**Fra:** Liv Stidsing Reher-Langberg <lst@museumoj.dk>  
**Sendt:** 13. oktober 2021 14:19  
**Til:** institution Plan  
**Emne:** Arkæologisk udtalelse vedr. Lokalplan 090-707 Boligområde ved Vester Hesseldal

### **Indsigelse til lokalplan 090-707 Boligområde ved Vester Hesseldal**

**Indsigelse til lokalplan 090-707**  
**Boligområde ved Vester Hesseldal**

## Indsigelse til Lokalplan 090-707 Boligområde ved Vester Hesseldal

**Kortbilag 2**

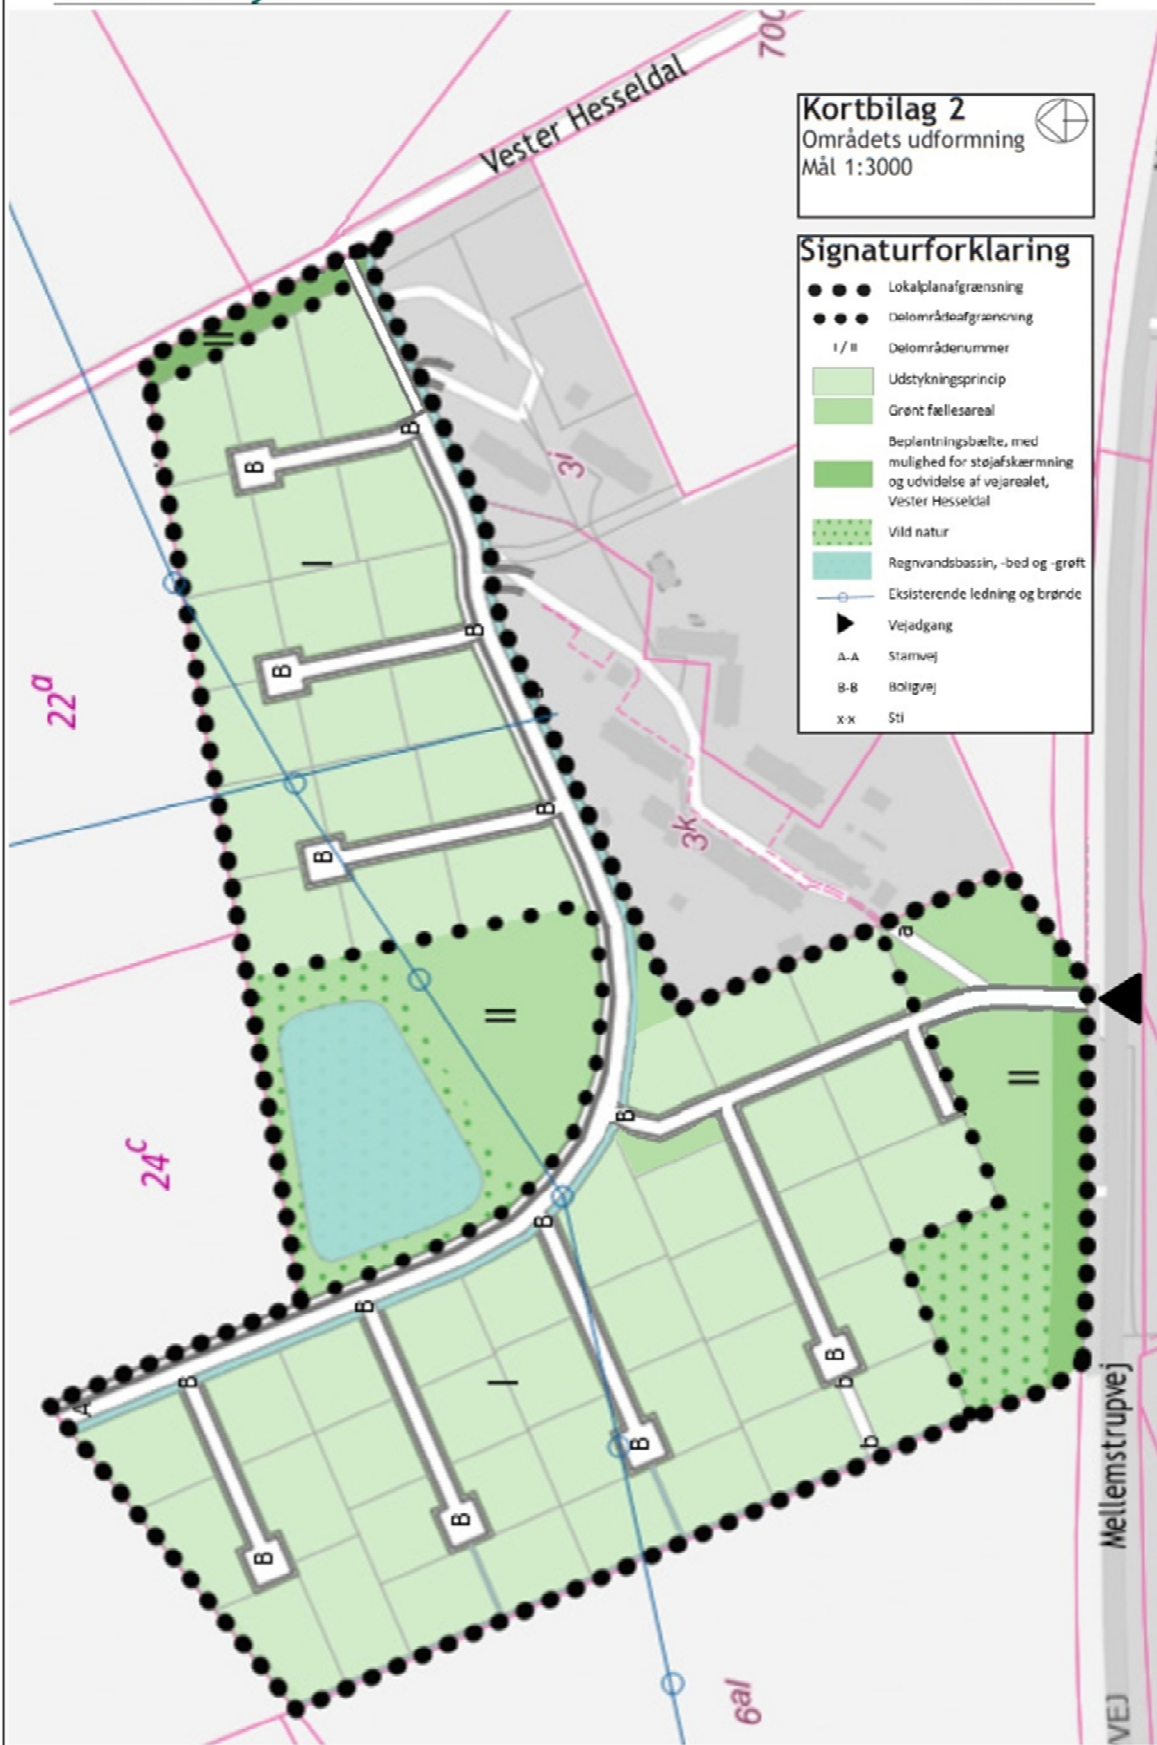
På vegne af den private vuggestue Mejsereden, ønsker vi at lave en indsigelse på indfaldsvejen til det nye boligområde ved Vester Hesseldal fra lokalplanen 090-707. Vi er blevet gjort opmærksom på, at vejen til vuggestuen Mejsereden skal deles med vejen til et nyt boligområde.

I dag er vejen meget befærdet med trafik, da der udover vuggestuen Mejsereden ligger børnehaven landsbyen, gæstehuset og legestuen. I følge lokalplanen er det kun et meget lille stykke af vejen, der vil laves bedre. Der vil derudover kun være mulighed for en kombineret cykel/gangsti og ikke to separate.

Vores bekymring er ikke selve det nye boligområde, det skal være meget velkommen. Men at vi skal have samme indkørsel, som 52 nye bolig ejere (og på sigt mulighed, for flere byggegrund ) er ikke optimalt. Vejen kan simpelthen ikke bære ALT den trafik. Vi er i forvejet presse når vi skal aflevere og hente vores børn.

Men det ikke kun de nye boligejere vi er bekymret for, men også trafikken til og fra byggepladserne. Vores ønske er at vejen skal flyttes, så indkørslen til det nye byggeområde er fra Mellestrupvej, ideelt set mellem Børnehaven og Mellemgården.

Udsynet på Mellestrupvej er langt bedre der, end ved Vester Hesseldal og kan man få integreret vejen med en mulig overgang til området overfor ved det nye boligområde. Der skal tænkes på at mange cyklister og gående skal kunne passere Mellestrupvej ved Møgelbjerg eller Møgelbjergparken til stisystemer.

PS. vi har sammen lavet et udkast til hvordan den ny vejplan kunne se ud

For det første undre det mig at man uden nogen form for varsel tillader sig at tegne den kommende adgangsvej med tilhørende cykelsti og grøft delvist inde på min grund. Så vidt jeg kan måle på tegningen antager man at man kan etablere grøften og en del af vejen på min side af skel, man har jo godt nok undladt at tegne de eks. skel ind der hvor man overskrider dem, men det er fortsat min vurdering ud fra kort bilag 2.
